Wyjaśnienia treści SWZ oraz zmiana treści SWZ

Dotyczy: postępowania o numerze referencyjnym Z1/02/ESC/2024 prowadzonego w trybie przetargu nieograniczonego na wykonanie przedsięwzięcia pn. „Przebudowa systemu ciepłowniczego miasta Ozimek poprzez zabudowę wysokosprawnej kogeneracji i dostosowanie do warunków systemu efektywnego”:

Zadanie częściowe nr 1 - zabudowa układu wysokosprawnej kogeneracji z zastosowaniem silnika spalinowego gazowego – kotłownia gazowa Plac Wolności 8 w Ozimku.”

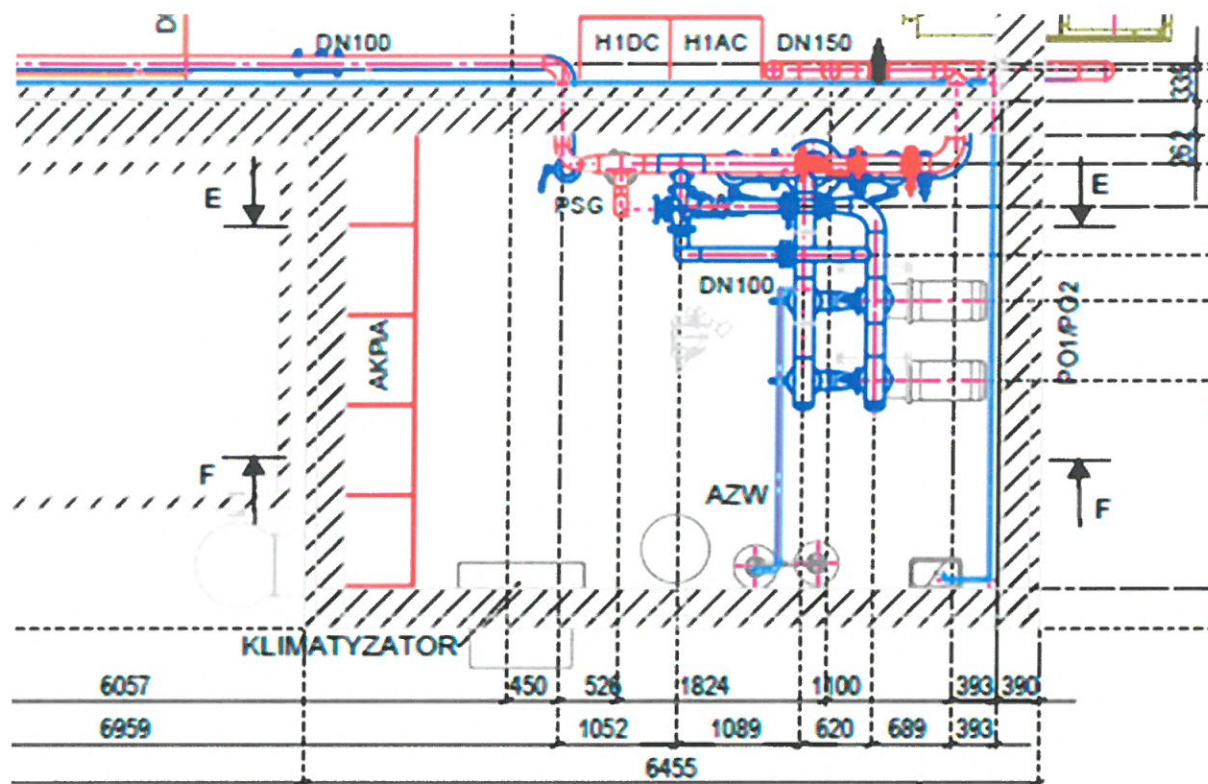
“Przekazana dokumentacja nie przedstawia szczegółowo pracy wentylacji w pomieszczeniu WDM. Prosimy o przedstawienie lokalizacji urządzeń i schematu działania wskazanych układów oraz sposobu regulacji.”

Wentylatory w funkcji włącz/wyłącz regulowane termostatem ściennym ze zmienną nastawą regulacji. Zamontowane wentylatory wyciągowe dachowe będą wymuszały dodatkowy przepływ powietrza w przypadku przekroczenia zadanej temperatury.

Zgodnie z opisem T1 AKTE projektu technicznego oraz rysunkami, zaprojektowano wentylatory osiowe $\phi 450$. Wentylatory wyposażać w:

- podstawę tłumiącą,
- króciec K630,
- przepustnicę odcinającą z nap. el. i sprężyną $\phi 630$, termostat ścienny,
- wydajność went. 3000 m³/h,
- spręż went. 200 Pa.

W ramach zapewnienia optymalnych warunków pracy zarówno w okresie zimowym jak i wiosenno-letnim, w pomieszczeniu WDM zamontowany zostanie klimatyzator. Lokalizacja klimatyzacji jak na zdjęciu poniżej.
